## DODATEK Č. 5 KE SMLOUVĚ O DÍLO ZE DNE 2. 3. 2021

uzavřeli dle zákona č. 89/2012 Sb., Občanský zákoník ve znění pozdějších předpisů, Dodatek č. 5  
ke smlouvě o dílo č. S21-114-0027 (dále též jen „Dodatek č. 5“) tohoto znění:

**Protokol o změně díla**

| Objekt:  | „UTB - Rekonstrukce a modernizace objektu U7“  |   |   |

**Bourání podlahy v 1.PP m.č. 0.12, 0.12.1, 0.13, 0.13.1, 0.13.2 a instalačního kanálu v m.č. 0.07**

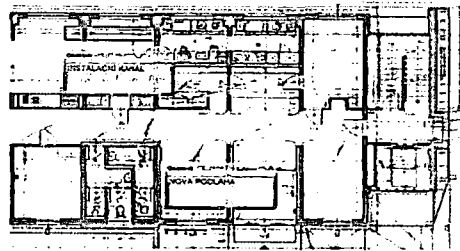
| Bourání nesoudržných podlah v některých místostech 1.PP, objevení původního instalačního kanálu a zabetonování kanálu. |  |   |             |
| Bylo třeba provést konstrukce podlah nově z důvodu nesoudržnosti původní betonové mazaniny.                            |  |   |             |
